# AMÉNAGEMENT DE LA RN 94 AU NIVEAU DE LA ROCHE-DE-RAME

## PROJET DE REQUALIFICATION DE LA TRAVERSÉE DU VILLAGE

**Concertation publique - Atelier de travail n°2**

07 novembre 2024

# 1. Entrée Sud – Parking et camping du lac

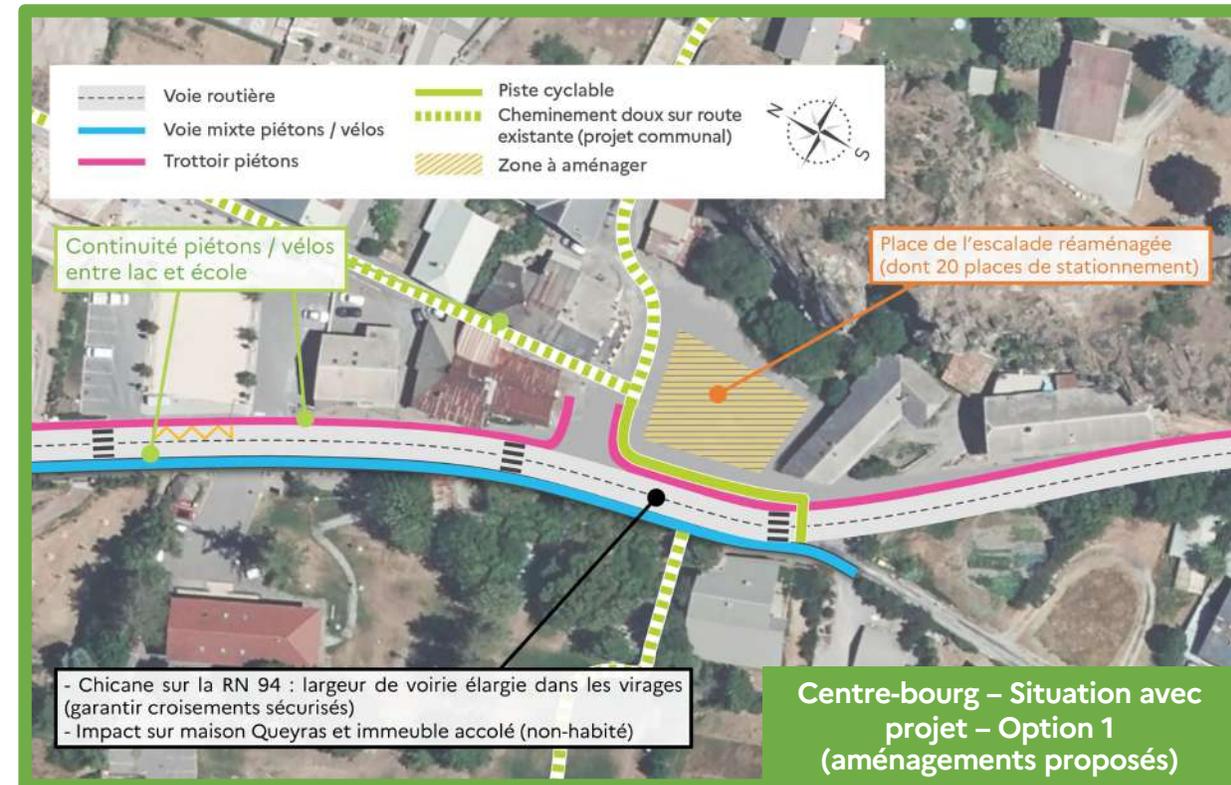
- **Vitesse / sécurité** : plus de sécurité attendue
  - Radars, feux et signalétiques pour vitesse
  - Risque de « contournement » des chicanes
- **Modes doux** : aménagements appréciés → propositions pour retravailler certains tracés
- **Impacts** sur le bâtiment Chienno et le rocher de la Calla regrettés
- **Aménagements connexes** : propositions de renforcer le nombre de stationnements

## 3. Centre-bourg - Option 2

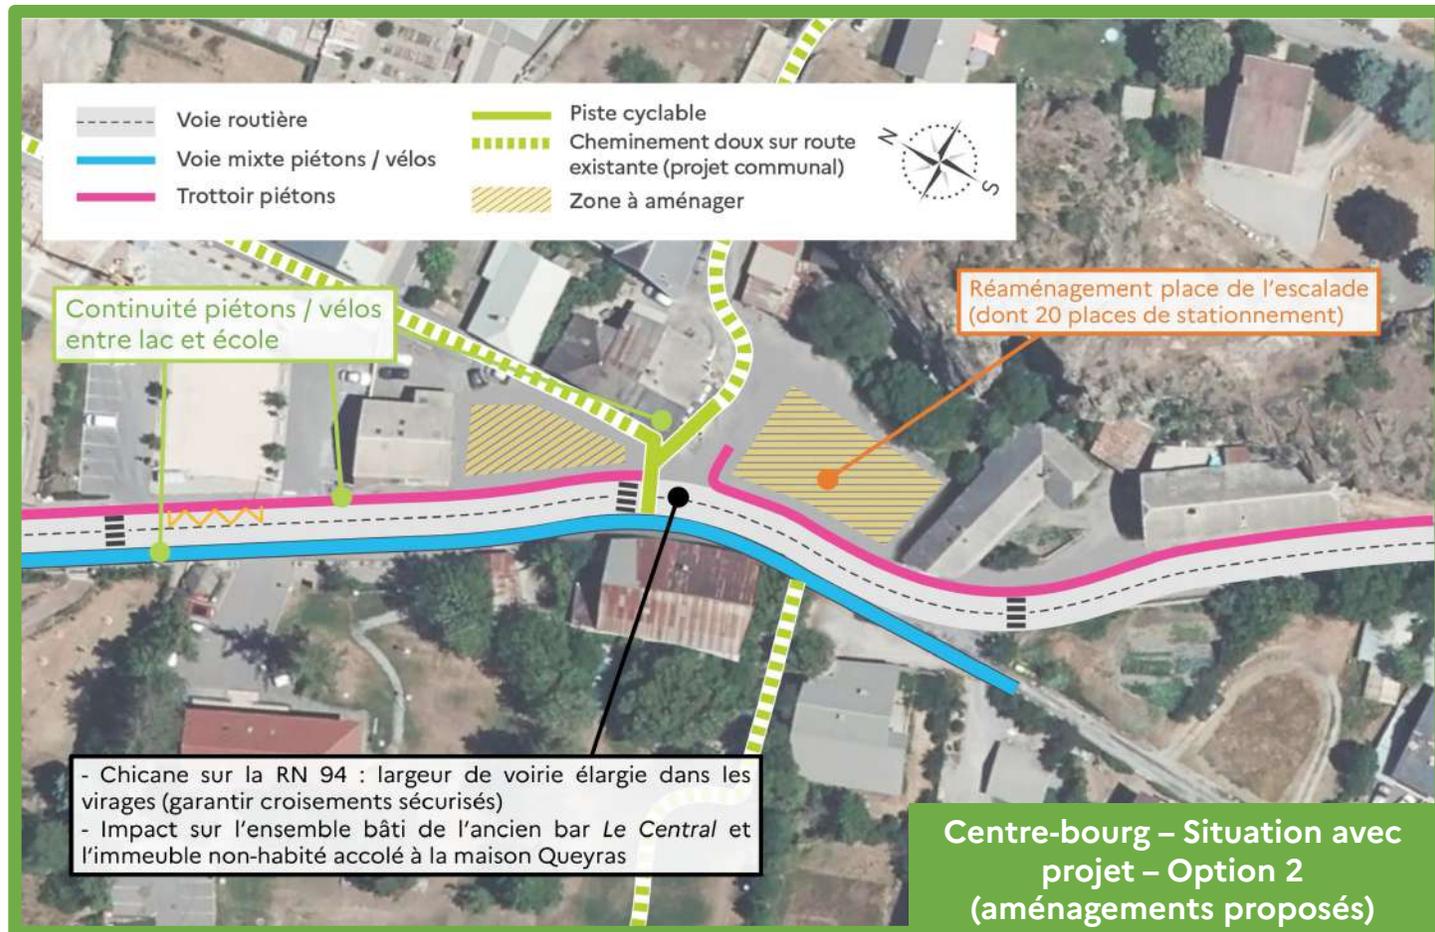
- **Vitesse / sécurité**
  - Chicane marquée appréciée
  - Propositions pour renforcer encore la sécurité piétonne
  - Crainte de réaccélération des véhicules (dangerosité + nuisances sonores)
  - Accès sécurisé au parc du château apprécié
- **Impacts** sur le bar et l'annexe Fourrat regretté
  - Étude d'une nouvelle option avec maintien de la maison Queyras appréciée
- **Aménagements connexes** : propositions pour aménager les zones sans bâti (gagner en convivialité)

## 4. Traversée du centre et secteur de l'école

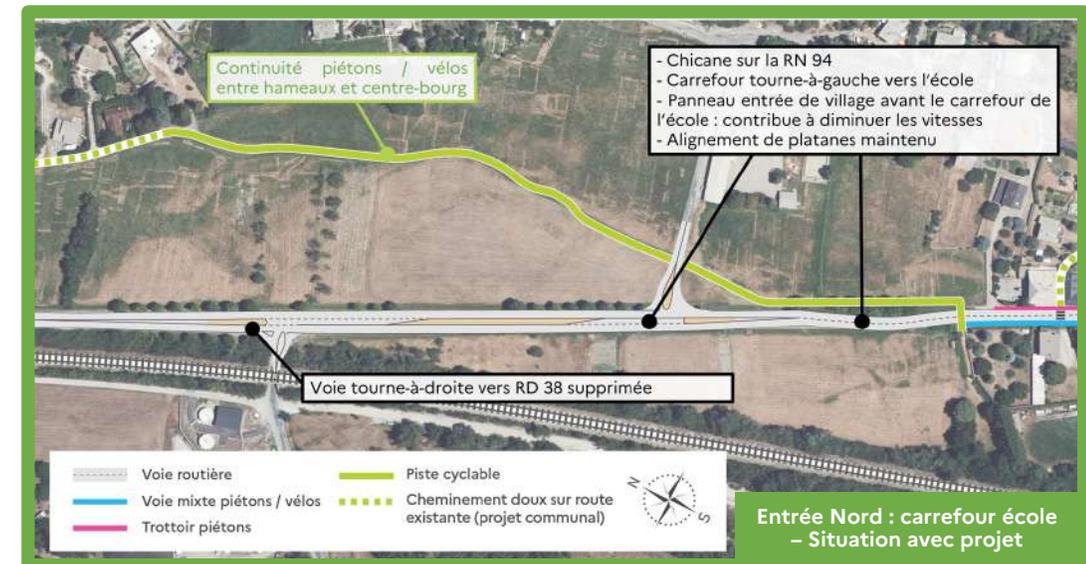
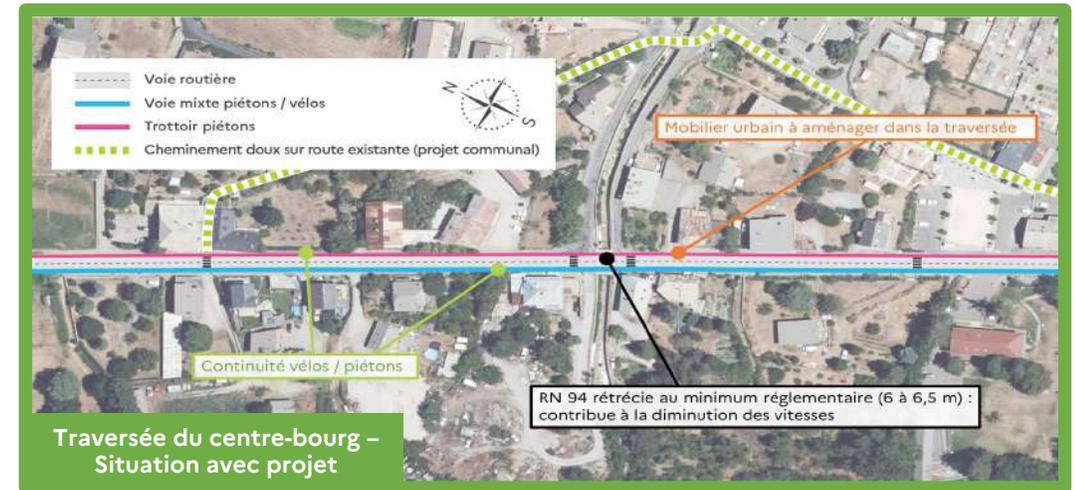
- **Vitesse / sécurité :**
  - Propositions pour assurer le respect des vitesses dans la ligne droite et la sécurité des usagers
  - Prendre en compte les accès riverains
  - Tracé au niveau de l'école apprécié mais chicane jugée par certains insuffisante
- Continuité **modes doux** appréciée
- Demande de prise en compte spécifique du trafic au niveau du torrent de Bouchouse
- Demande de conserver des trottoirs libres : limiter le mobilier urbain
- Avis divergents sur la suppression de la voie de décélération vers la RD 38
- Propositions d'ajustement du tracé : giratoire au carrefour de l'école, casser la ligne droite, ...

# 5. Entrée Nord : Carrefour de la Ruine et de l'Ascension

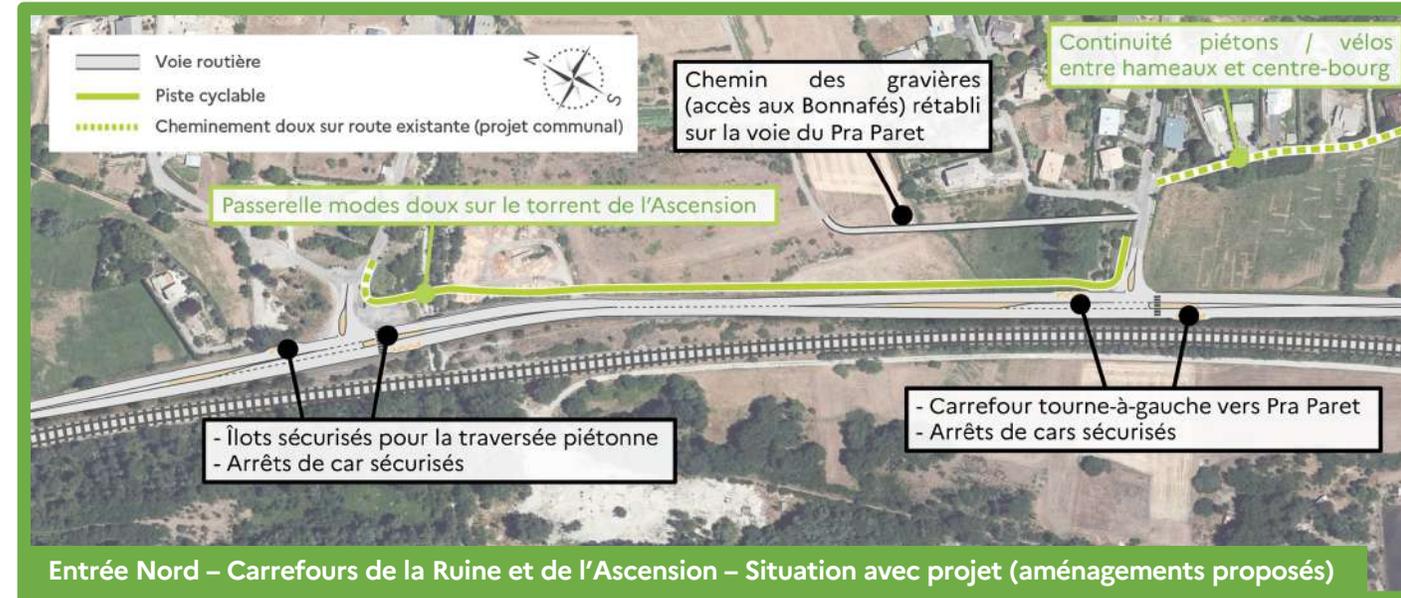
- Terre-pleins appréciés
- Propositions de rendre la route + sinueuse
- Plus de sécurité attendue : radars, feux et signalétique pour vitesse
- Propositions pour assurer le respect des 70km/h voire baisser la vitesse à 50km/h

- Tracé de la piste cyclable à travailler au niveau du chemin des Gravières
- Regret de l'impact de la voie cyclable sur une parcelle

- Propositions pour sécuriser l'arrivée du chemin des Gravières sur le carrefour de la Ruine

## 6. Vision globale du projet

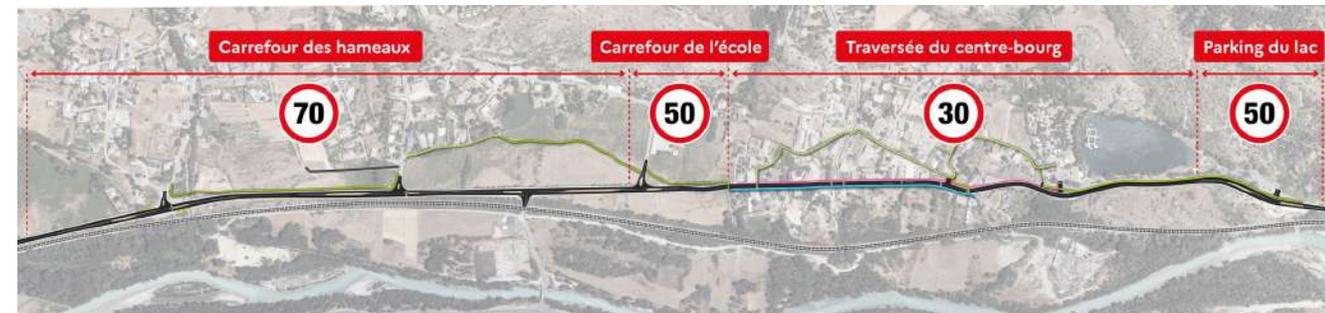
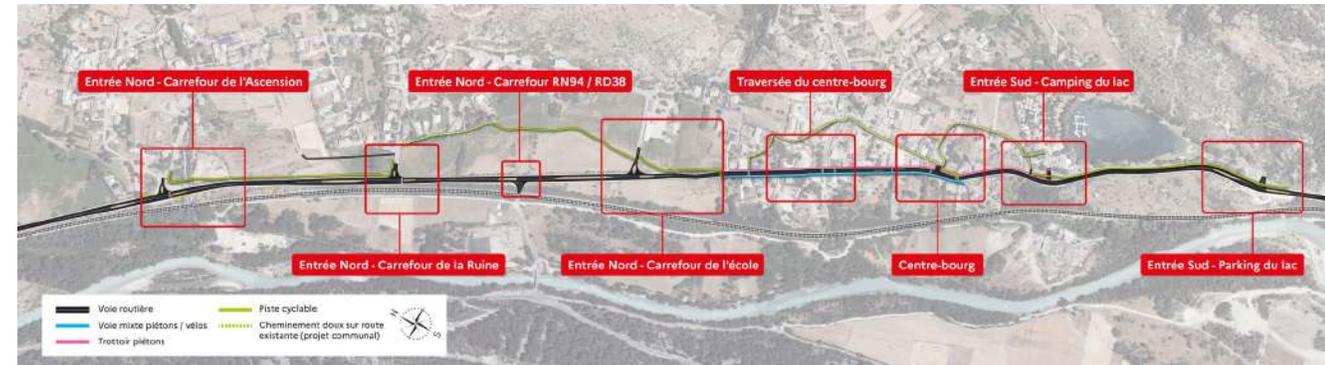
- **Vitesse / sécurité**
  - Sécurisation renforcée
  - Plus de sécurité attendue : radars, feux et signalétique pour vitesse
  - Baisse des nuisances appréciée, point d'attention sur le Carrefour de la Fare
- **Modes doux** : pistes cyclables et trottoirs appréciés, à rendre plus attractifs
- **Impact** sur bâtis regretté : habités, projets en cours, ...
- **Aménagements connexes** : volonté d'aménager les espaces dans un souci de convivialité
